**Modulo per la presentazione delle osservazioni per i piani/programmi/progetti sottoposti a procedimenti di valutazione ambientale di competenza statale**

**ID: Codice procedura (ID\_VIP/ID\_MATTM): 12691**

**“Progetto di un impianto eolico denominato "Pitigliano" ubicato nei comuni di Pitigliano (GR) e Sorano (GR) costituito da 20 (venti) aerogeneratori di potenza nominale 7,0 MW per un totale di 140,0 MW con relative opere connesse ed infrastrutture indispensabili”**

**IMMAGINE n. 5** Mappa prodotta dalla proponente dove si vede che è stato ignorato il vincolo di notevole interesse pubblico ex art. 136 del CBC dell’Orlo della Caldera di Latera. Nelle sue fasce di rispetto ricadrebbero diversi aerogeneratori.

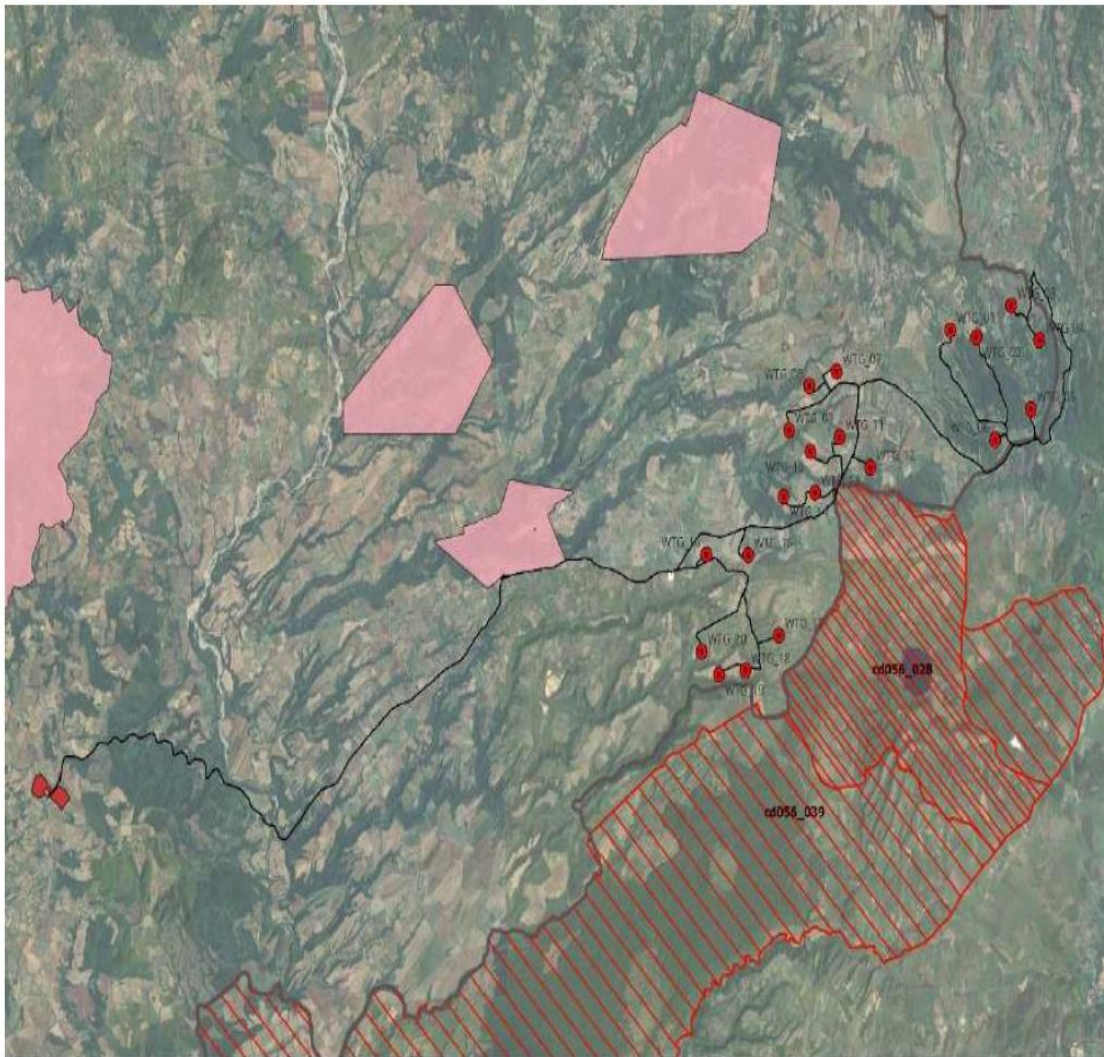
Culturali “*Ambito paesaggistico, geologico e geomorfologico dell’orlo della caldera di Latera ...*” Non vengono nemmeno citati gli impianti eolici in progetto al MASE, il “Rempillo” (6 aerogeneratori) e un altro in verifica amministrativa di 14 aerogeneratori e 72, 6 MW. Ad oggi nei territori di Pitigliano, Sorano e in quello limitrofo potenzialmente potrebbero essere insediati 40 aerogeneratori alti 200 metri e larghi 170. Ma la proponente non cita neanche altri impianti che creerebbero il cumulo e quindi maggiore impatto. Infatti, sul territorio della “Città del Tufo” (Sorano e Pitigliano) impatterebbero anche l’impianto eolico “Montarzo” di Onano con 13 aerogeneratori con le dimensioni ricordate, l’altro eolico industriale nel territorio di Valentano con sette aerogeneratori (stesse dimensioni), gli impianti di Farnese con un minieolico di 3 Torri alte 60 metri già installate in località Poggio del Crognolo e l’impianto eolico industriale “Vallerosa” (7 aerogeneratori alti 200 metri e larghi 158 metri) in procedura VIA presso la Regione Lazio. Inoltre, altri impianti del minieolico già presenti a Valentano, Cellere e Piansano e due progetti eolici industriali con le stesse dimensioni (200 m x 170 m) nel Comune di Ischia di Castro. La valutazione del cumulo non prende neanche in considerazione gli impianti industriali di fotovoltaico e agrivoltaico in progetto a Farnese, Valentano, Ischia di Castro, Cellere. L’impianto geotermico in procedura Via al MASE, progettato nella Caldera di Latera. Quindi è stata effettuata una valutazione del potenziale impatto cumulativo non veritiera a dispetto di quanto affermato dalla proponente che sostiene di aver preso in considerazione uno spazio di 10 km intorno al suo impianto per gli impatti che si creerebbero.

**IMMAGINE n. 7** Mappa della intervisibilità degli impianti eolici elaborata dall'Associazione nazionale Amici della Terra. La mappa non è aggiornata comunque rende molo bene dell'enorme impatto visivo creato dal cumulo degli impianti.

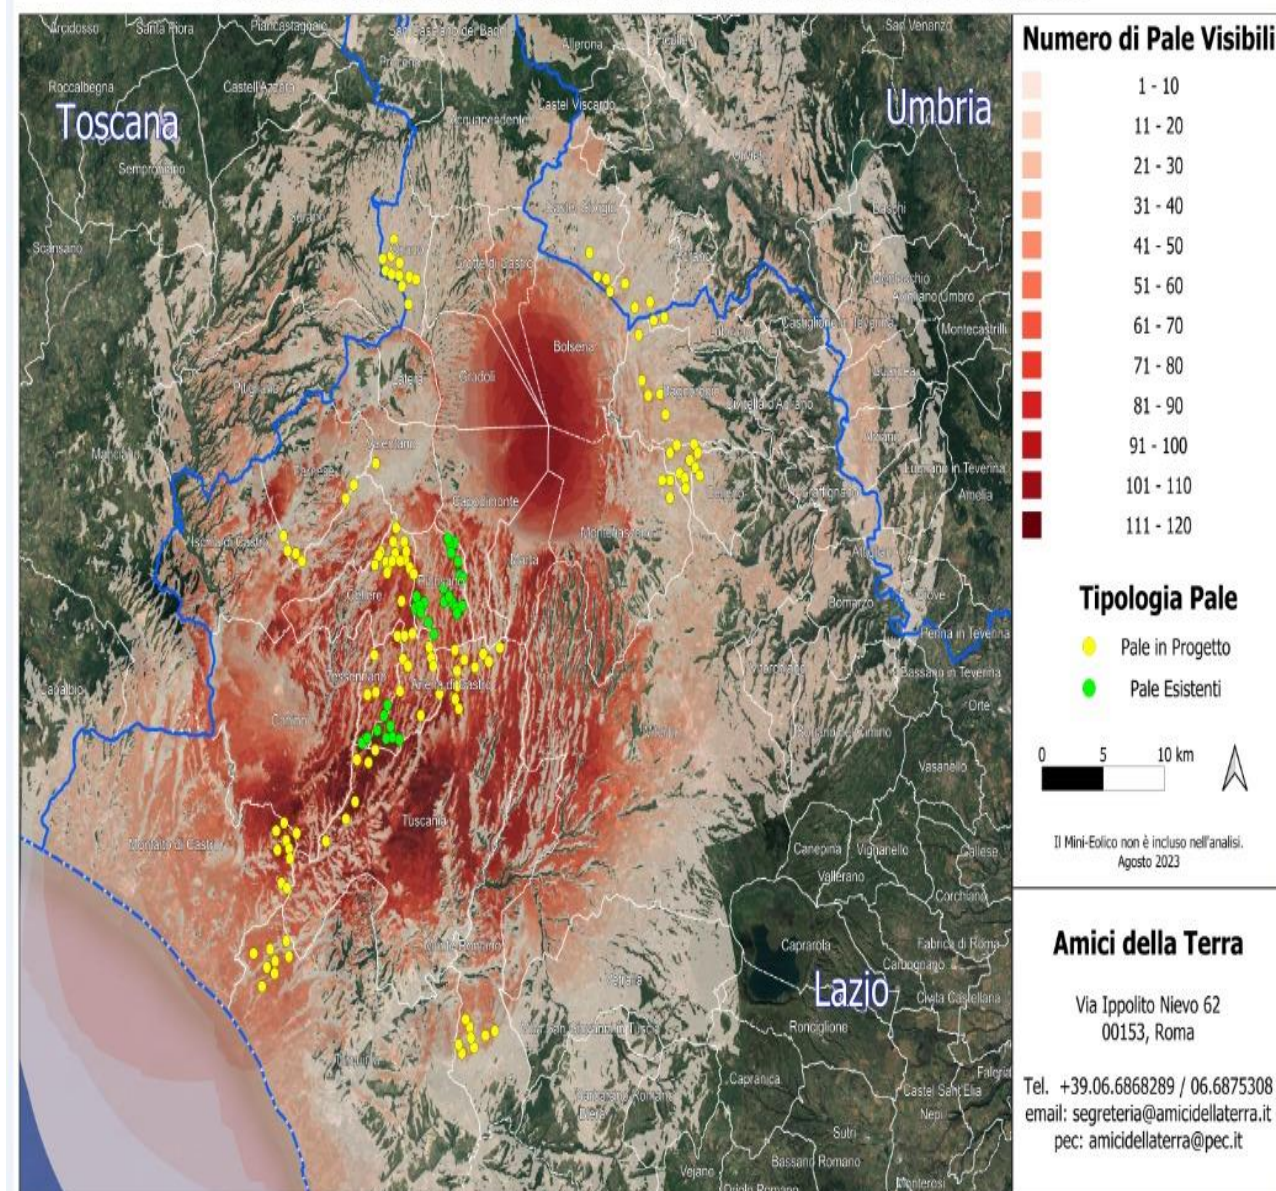
Se agli impianti eolici rappresentati qui sopra che non comprendono sia l'impianto eolico Pitigliano e le altre 14 pale del progetto eolico in verifica amministrativa sempre nel territorio di Pitigliano si aggiungono i migliaia di ettari (7000 fin'ora) di territorio occupato dagli impianti fotovoltaici e agrivoltaici e dalle altre tipologie appare chiaro il numero spropositato degli impianti FER nella bassa toscana e nella Tuscia.
